# OKRESNÝ ÚRAD ŽILINA

Naše číslo  
OU-ZA-OSZP2-2024/049987/Mac

**Vec** „Diaľnica D3 Žilina (Brodno) – Kysucké Nové Mesto“ – záväzné stanovisko podľa § 16a ods. 1 zákona č. 364/2004 Z. z. o vodách a o zmene zákona SNR č. 372/1990 Zb. o priestupkoch v znení neskorších predpisov (vodný zákon) v platnom znení

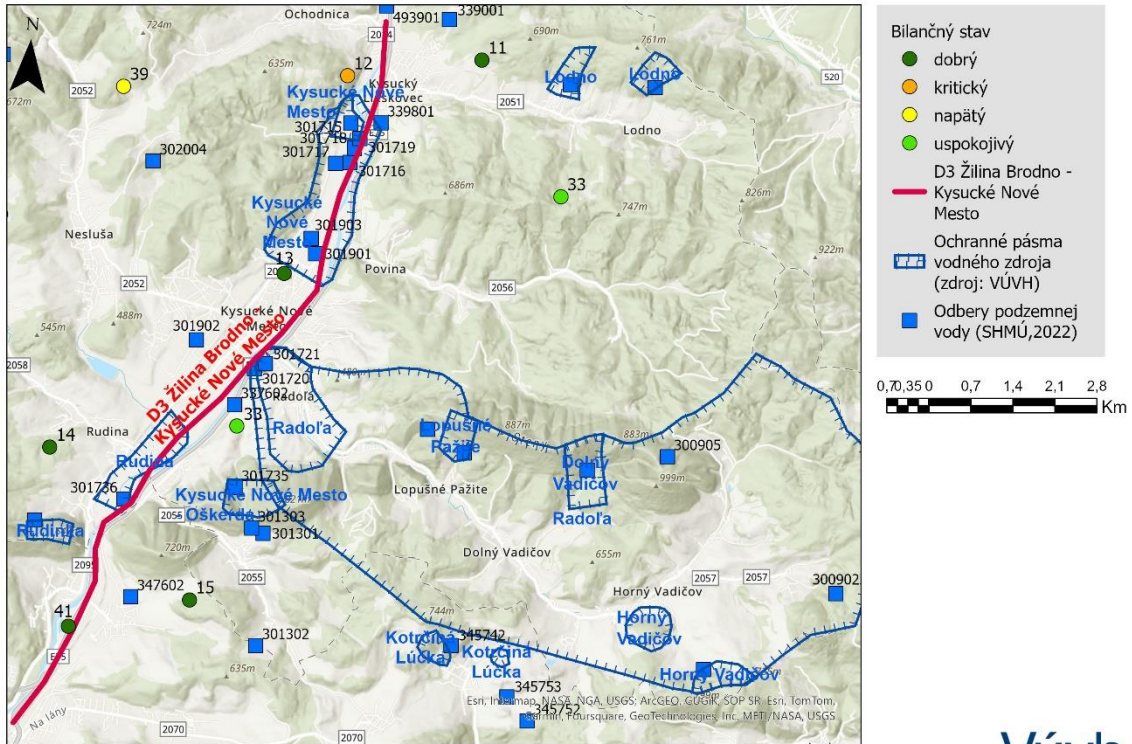
I napriek týmto skutočnostiam si vodárenské zdroje vyžadujú zabezpečenie dostatočných osobitných preventívnych opatrení aj počas prevádzky, aby nedošlo k prieniku nebezpečných látok z dopravy do horninového prostredia a následne do podzemnej vody, osobitne v úsekoch, kde diaľnica prechádza ochranným pásmom vodárenských zdrojov.

Preto navyše odporúčame v miestach, kde D3 prechádza ochrannými pásmami VZ Rudina a KNM realizovať minimálne 1 monitorovací objekt v každom OP v smere prúdenia, ktorý bude
